Vloerentekening Terrazzo: Stadsfoyer

Status: Definitief
 Datum: 12-01-2020
 Project: Stadhuis Lelidre
 Omschrijving: Vloerplan Terrazzo Stadsfoyer A0.05

Tekenaar: FB
 Tekenaar: FB
 Tekenaar: FB
 Projectnummer: 2308
 Tekeningnummer: dP-35.30

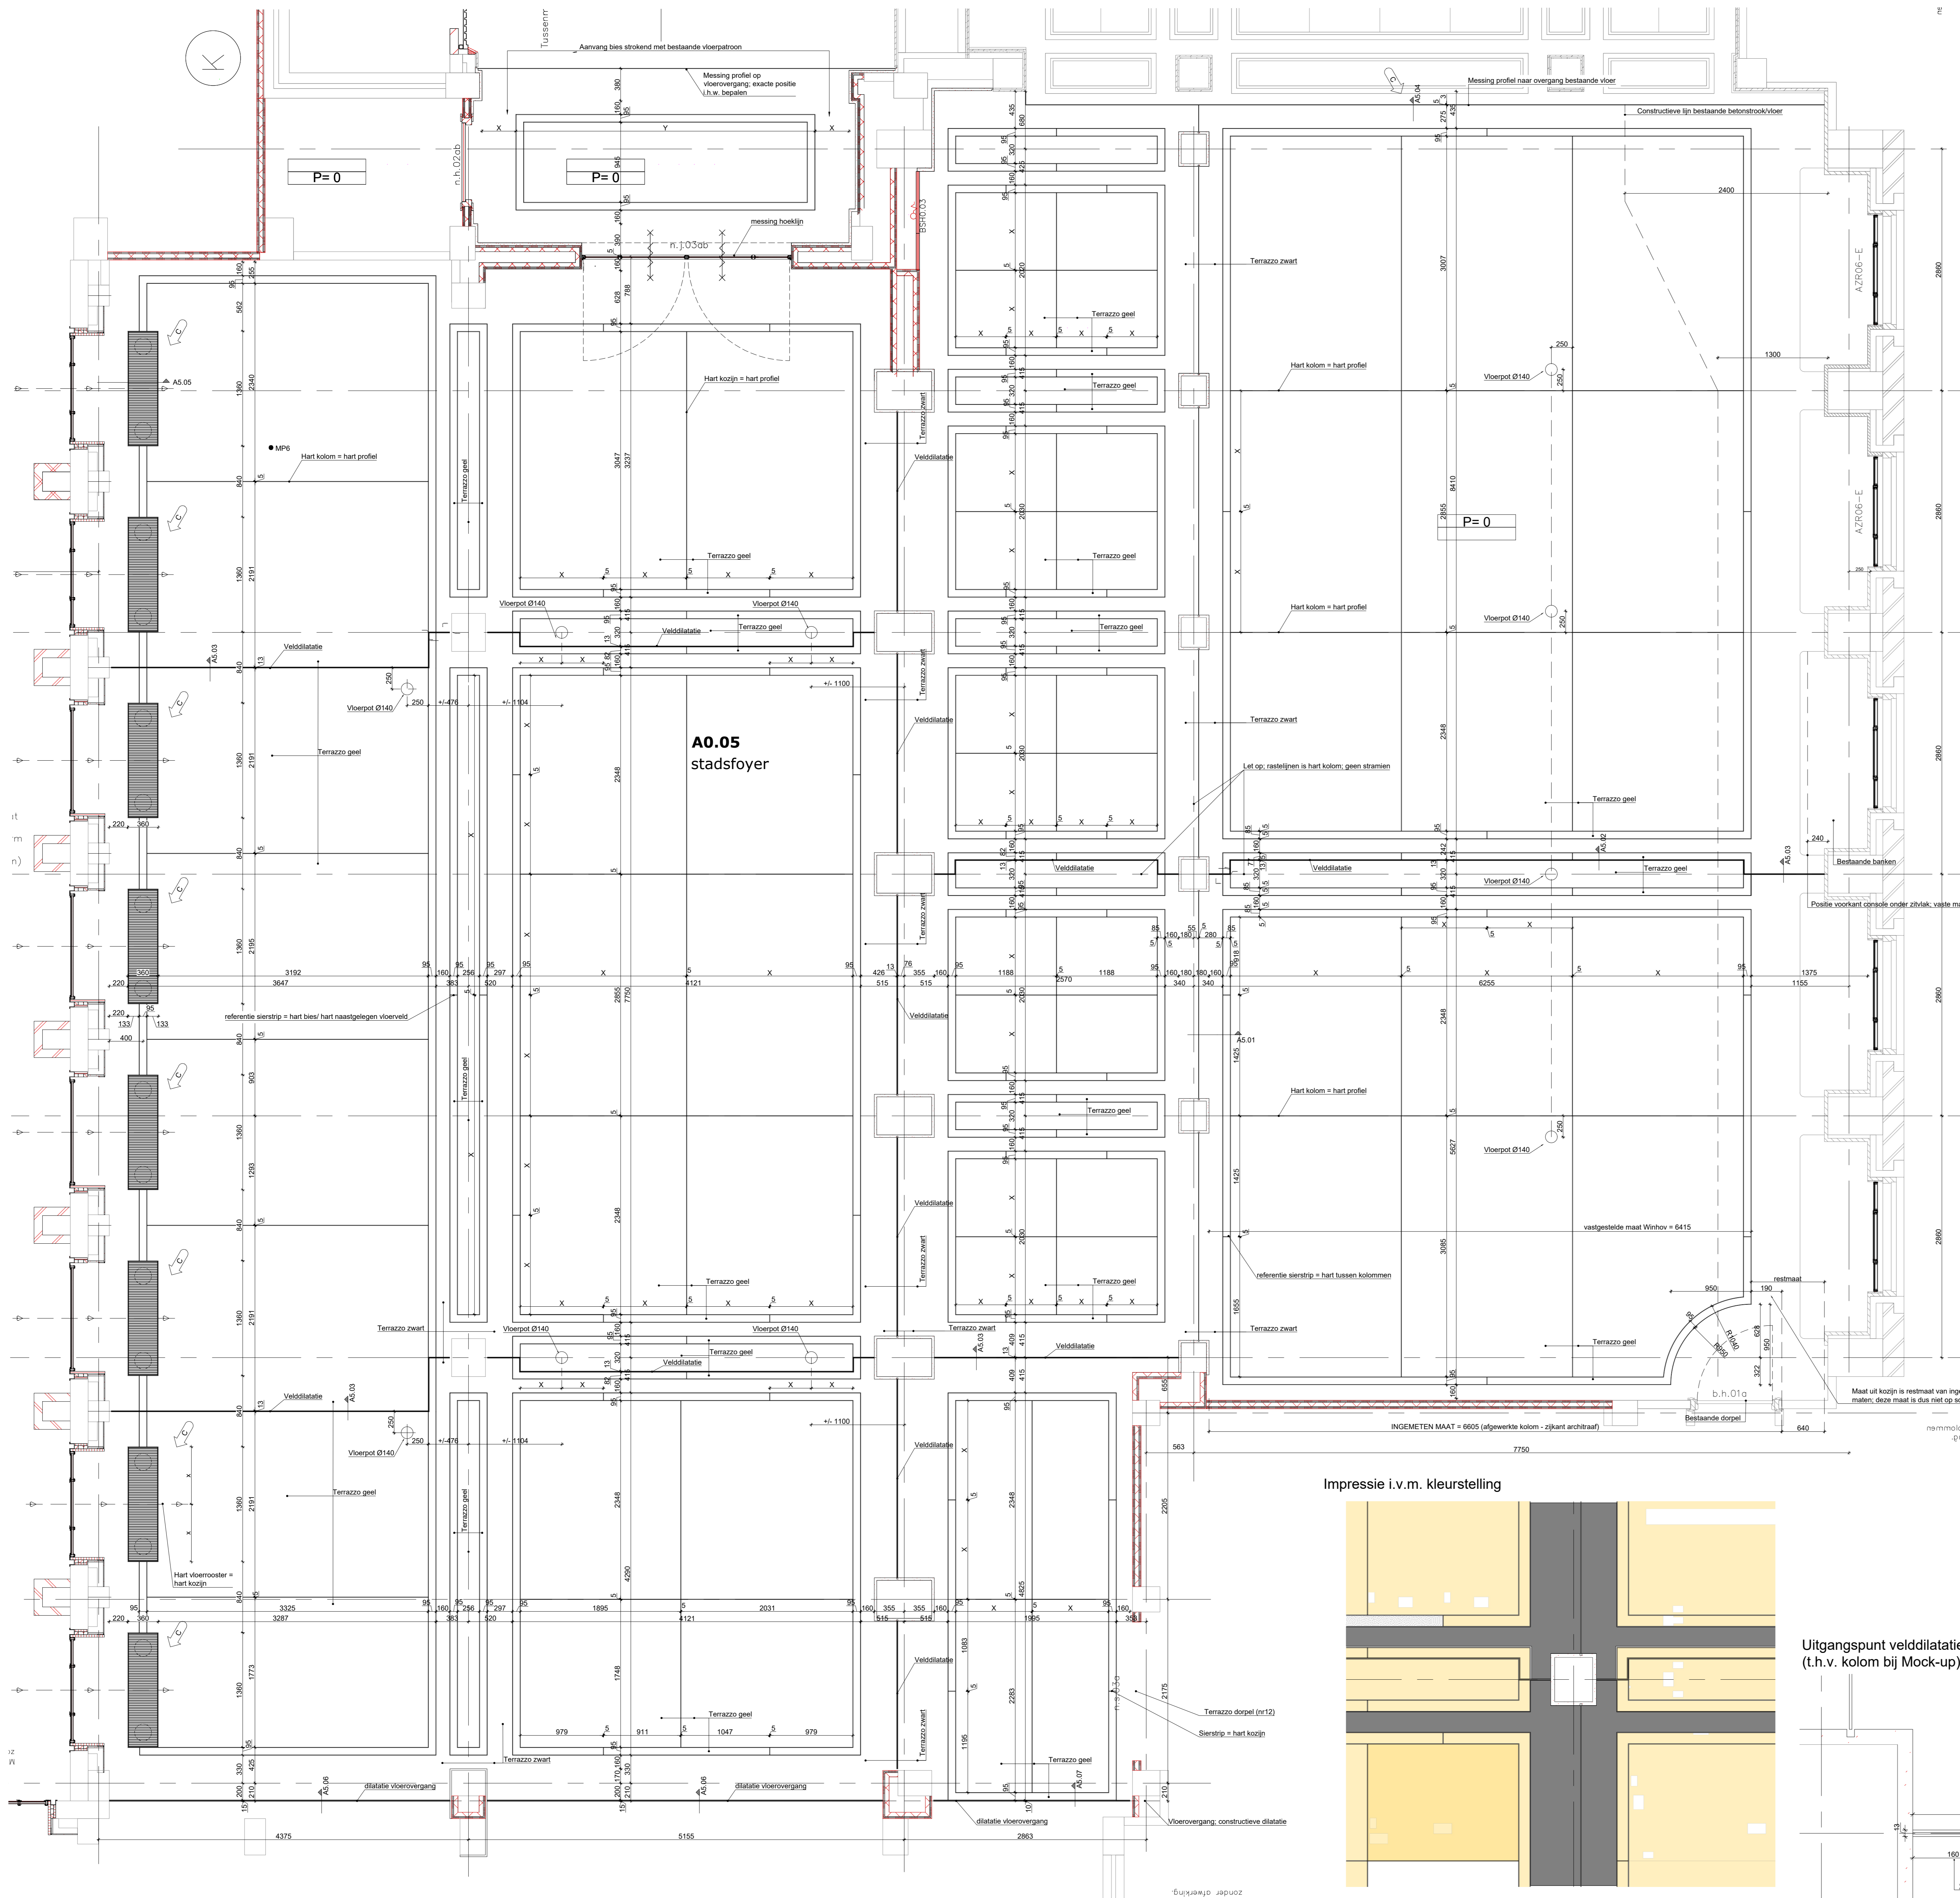
- WijzA:**
- Vloerluisen zijn geheel vervallen, alsmede detail A5.04
 - opmerkingen architect d.d. 19-02-2021 verwerkt
 - positie vloerpotten toegevoegd

- WijzB:**
- Positie vloerpotten gewijzigd n.a.v. o.p.m. Winhov
 - Terrazzo voorportaal stadsfoyer toegevoegd

- WijzC:**
- Positie en maatvoering plenum roosters aangepast
 - Messing overgangsprofiel naar bestaande vloer entreehal + toegevoegd detail A5.04
 - Detail A5.05 aangepast op roostersituatie
